**RESOLUCIÓN No. DEIA-IA- 067 - 2021**  
 De 26 de Octubre de 2021

Por la cual se resuelve la solicitud de evaluación del Estudio de Impacto Ambiental (EsIA), categoría II, correspondiente al proyecto “**VISTA AZUL**”, promovido por la sociedad **EMPRESAS E INVERSIONES ARANGO, S.A.**.

Figura No 1. Polígono de Vista Azul y Condado Point. Fuente: Promotor

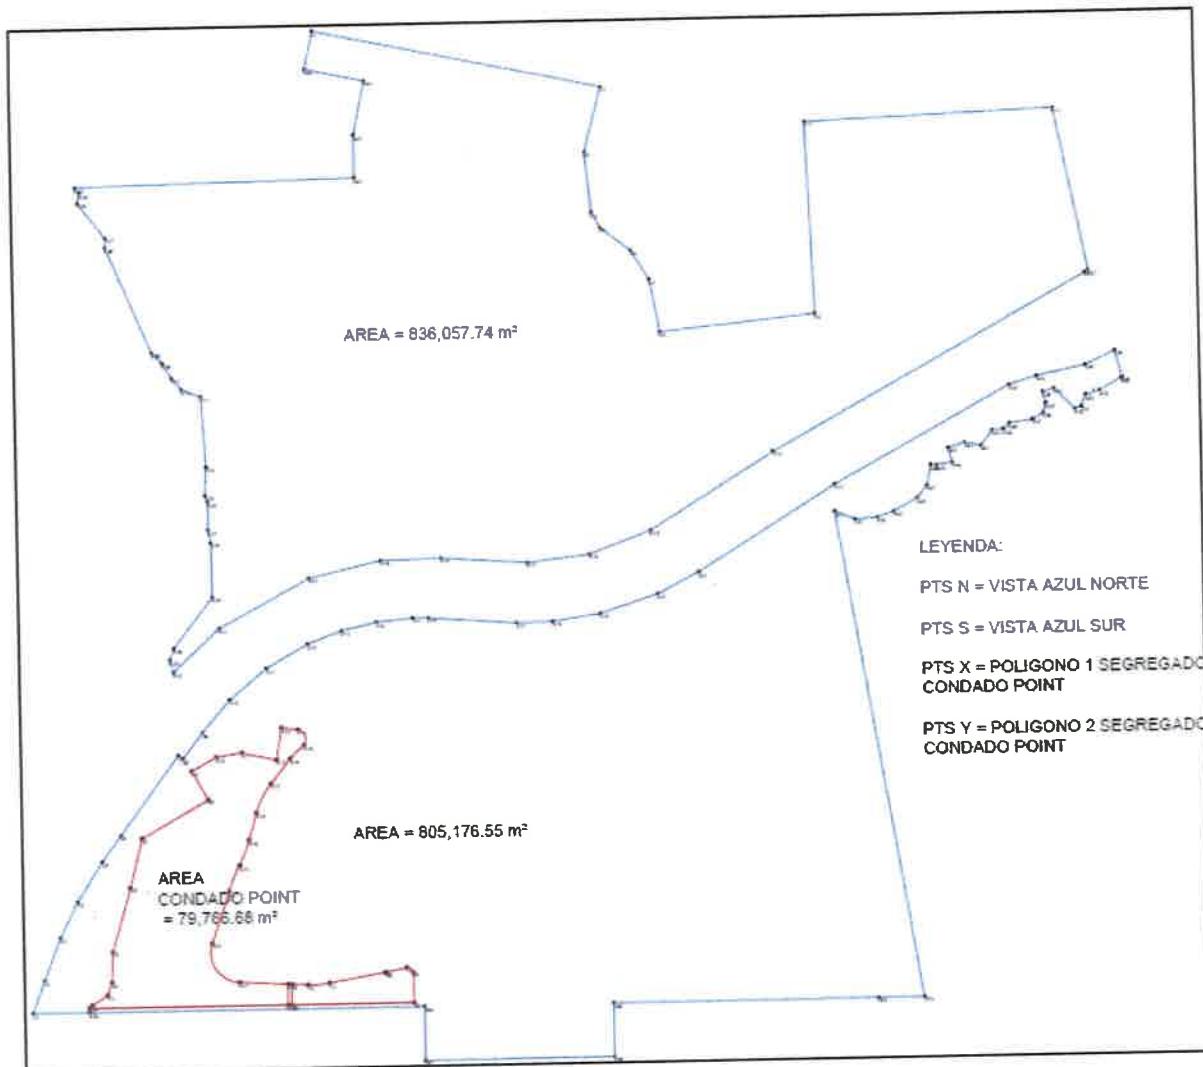
1. En la respuesta a la pregunta 2, de la primera información aclaratoria solicitada mediante Nota **DEIA-DEEIA-AC-0036-2002-2020**, indica “*Debido a que el área del proyecto Condado Point se encuentra dentro del proyecto Vista Azul no se puede representar gráficamente, por lo que realizamos la operación matemática para obtener el área resultante. [...] Área Resultante (Vista Azul – Condado Point) = 1,641,234.29 m<sup>2</sup>*”; sin embargo, no presentan las coordenadas la cual indica la superficie del área resultante con el fin de corroborar la ubicación de dicha superficie, por lo antes mencionado se le solicita:

- a) Presentar las coordenadas de la superficie del área resultante (polígono del proyecto en evaluación excluyendo el área del EsIA Condado Point)
2. En la respuesta a la pregunta 6, de la primera información aclaratoria solicitada mediante Nota **DEIA-DEEIA-AC-0036-2002-2020**, presentan planos de los niveles de las secciones específicas donde se construirá las vías (calles); sin embargo, no se especifican los niveles seguros de terracería a las áreas colindantes (residencias, Templo Bahai, entre otros), por lo antes expuesto se le solicita:

R/. Adjuntamos archivo Excel (Anexo No.1-A) coordenadas del proyecto Condado Point y las coordenadas del polígono resultante proyecto Vista Azul.

Adicional se presenta de manera gráfica, el polígono con las áreas delimitadas para mejor entendimiento. El polígono en azul corresponde al área de Vista Azul resultante y el rojo al área de Condado Point.

Figura No 2. Adaptado del memo DSH-632-2021/Dirección de Seguridad Hídrica.  
Ministerio de Ambiente.

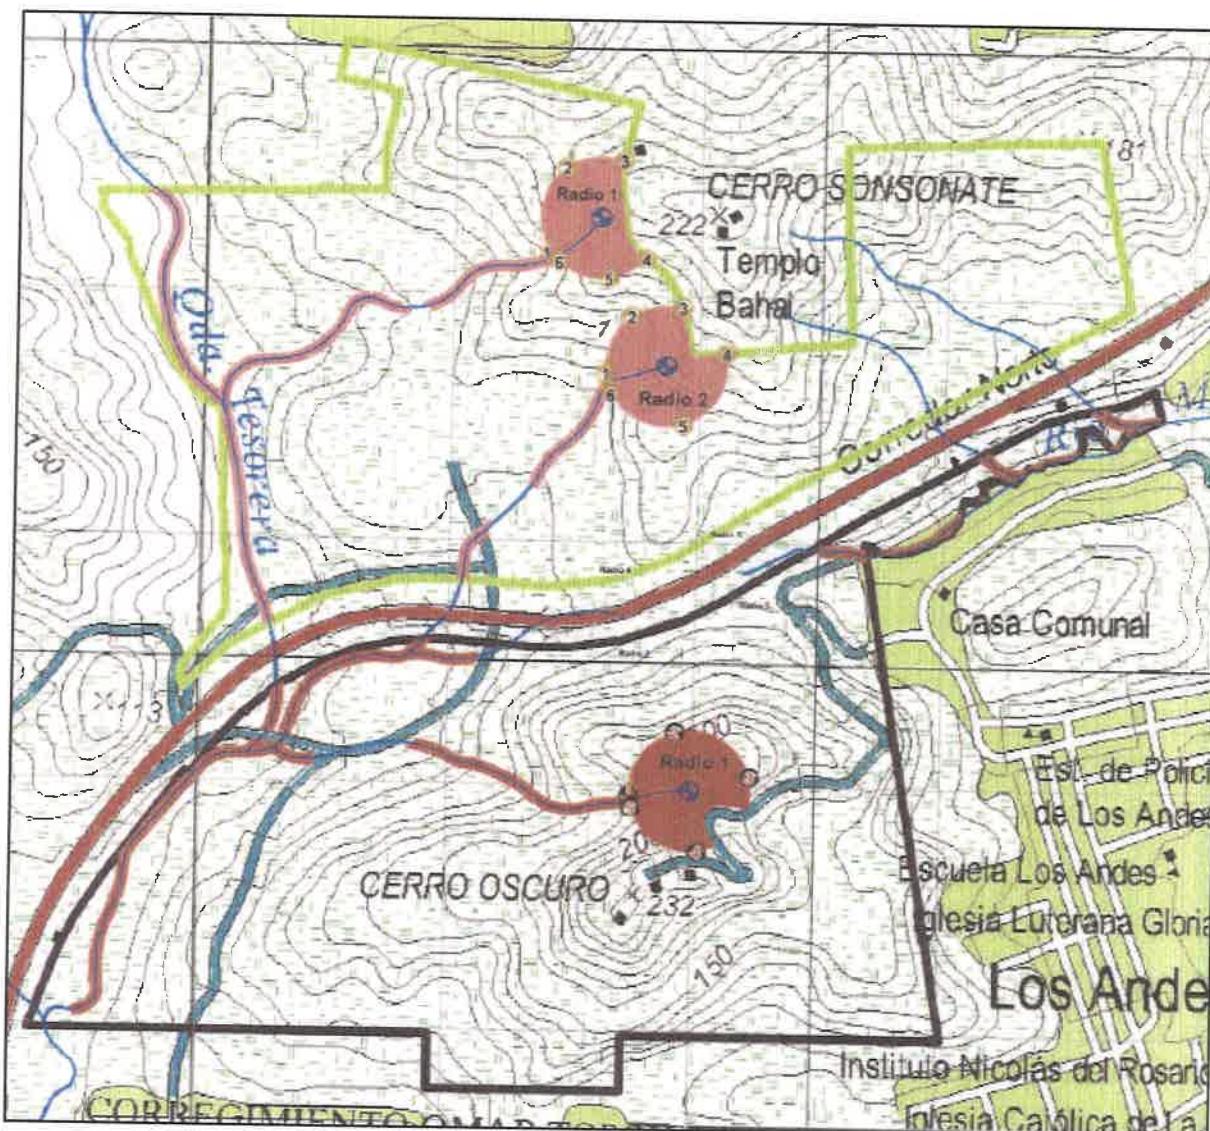
- b) Presentar coordenadas de los cursos de agua que se encuentran dentro de las áreas (norte y sur) del polígono del proyecto, e incluir plano donde se delimite el área de protección del bosque de galería aplicando la Ley Forestal correspondiente a los artículos 23 y 24.

Hacia el Norte, durante el invierno, estos flujos de agua alimentan la Quebrada La Tesorera, y otros corren por alcantarillas por debajo del Corredor Norte hacia el Sur, mientras que en verano se mantienen secos. En el Sur estos flujos de agua son dirigidos hacia la Quebrada La Tesorera, tal y como se aprecia la siguiente figura del Anexo No. 3-A (marcados en naranja).

Figura No. 9. Indicativo de futura proyección sobre la Quebrada La Tesorera.  
Fuente: Promotor

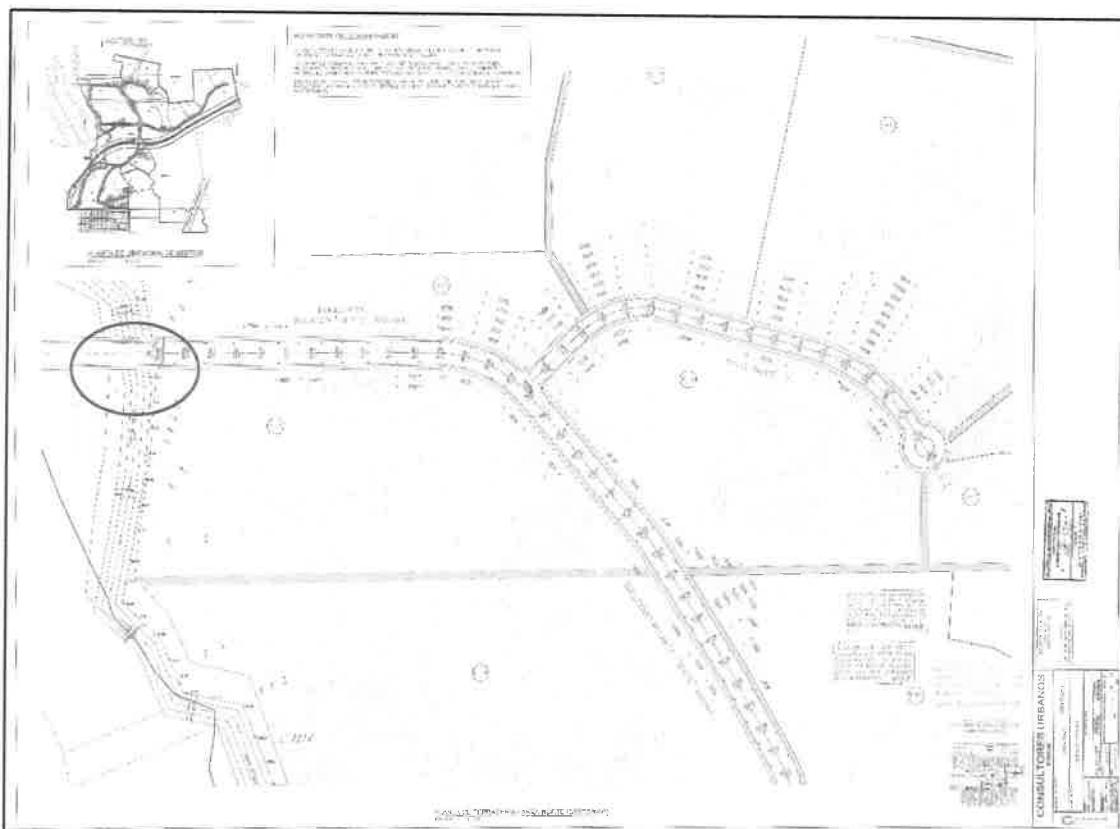
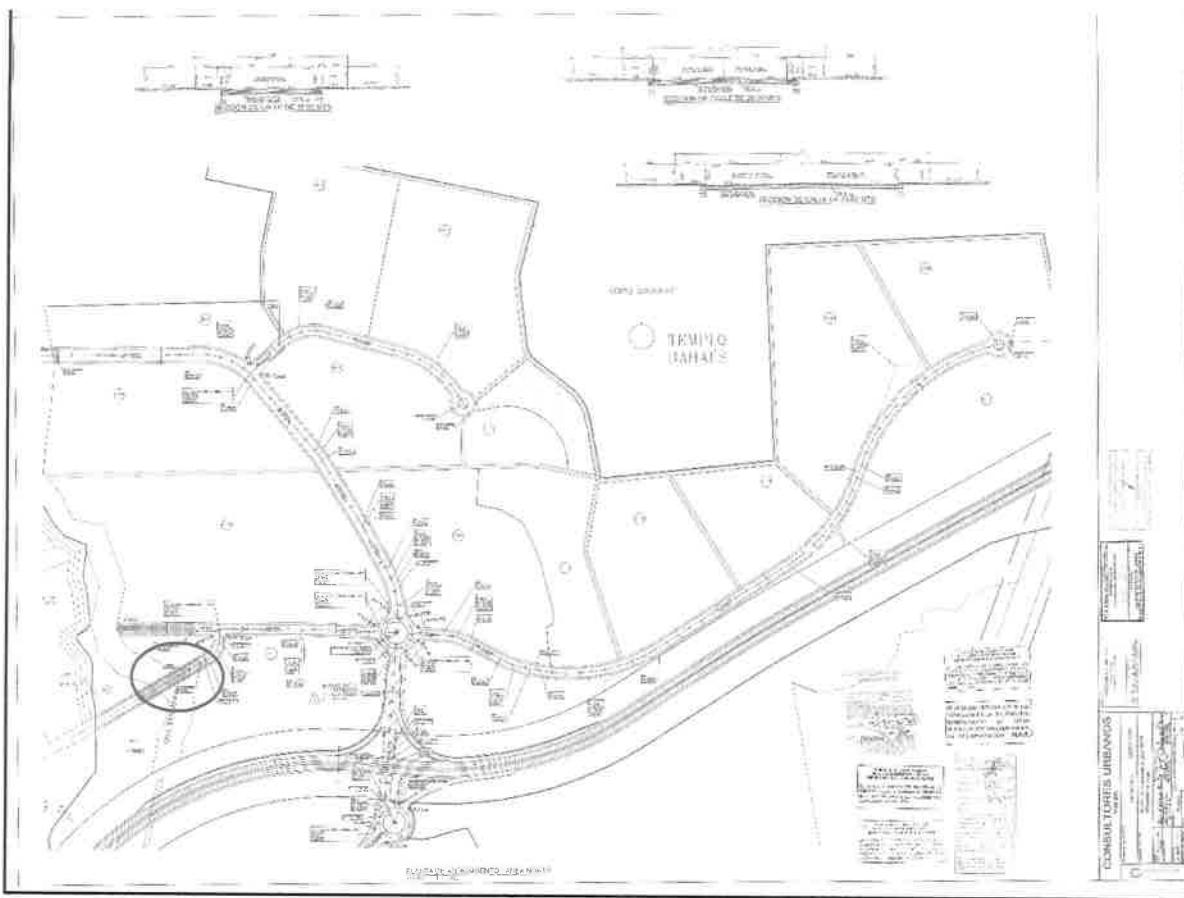
d) Coordenadas de las infraestructuras (calles, vías) a construir e indicar dimensiones, superficie de afectación (bosque de galería) en las secciones del cuerpo hídrico (Quebrada Tesorera).

R/. En los anexos 3-D y 3-D (2) se observan planos de vialidades aprobados por el MOP. Se aclara, que en los planos se observan proyecciones de vialidad (identificadas como "futura proyección") que atraviesan la quebrada La Tesorera, y las cuales han sido ubicadas debido a que forman parte de los requisitos del MIVIOT, para aprobación del anteproyecto, como posible conexión entre el proyecto vecino hacia el Oeste y el futuro desarrollo del proyecto Vista Azul. **Se aclara que para el desarrollo del proyecto "Vista Azul" no se tiene contemplado la construcción de vialidades sobre la Quebrada La Tesorera.**
